# Antrag zur Aufnahme von Änderungen der Anlage 11 des AVV

Titel:	Piktogramm: Ablaufverbot für beladene Container oder Taschenwagen		
Änderungsantrag von EVU / Halter / andere Gremien:	Captrain Deutschland GmbH		
Änderungsantrag für:	☐ Anlage 9		
Einreicher:	Dr. Axel Marquardt		
Ort, Datum:	Dortmund, 14.02.2020		
Kurzbeschreibung:	Erstmaliges Aufnehmen des in IRS 50571-4 enthaltenen Piktogramms: "Ablaufverbot für beladene Container oder Taschenwagen"

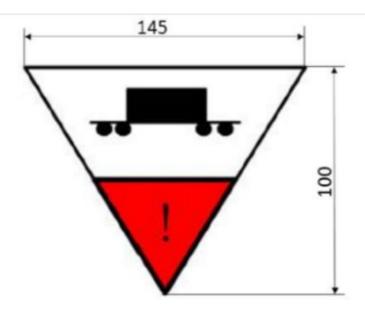
Übernehmen des in IRS 50571-4 dokumentierten Piktogramms in Anlage 11.

Abrollen oder Ablaufen und Auflaufen von beladenen Wagen ist ni erlaubt. Leere Wagen dürfen ohne Einschränkungen rangiert werden.
